改善箇所説明図

燃料タンク

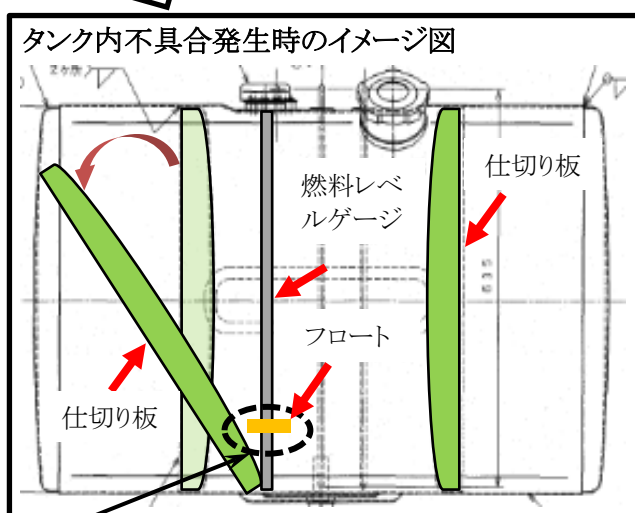
基準不適合発生箇所

交換修理用部品の燃料タンクにおいて、タンク内の仕切り板の溶接が不適切なため、車両振動等で仕切り板が外れ、燃料レベルゲージのフロートに干渉することがある。そのため、燃料残量計に正しい残量が表示されず、予期せぬ燃料切れとなり、走行中にエンジンが停止するおそれがある。

改善措置の内容

全車両、燃料タンクのロット情報を確認し、該当部品が組付けられていた場合は良品に交換する。

識別：作業完了車には、車両前方の燃料タンクハンガー先端に黄色ペイントを塗布する。
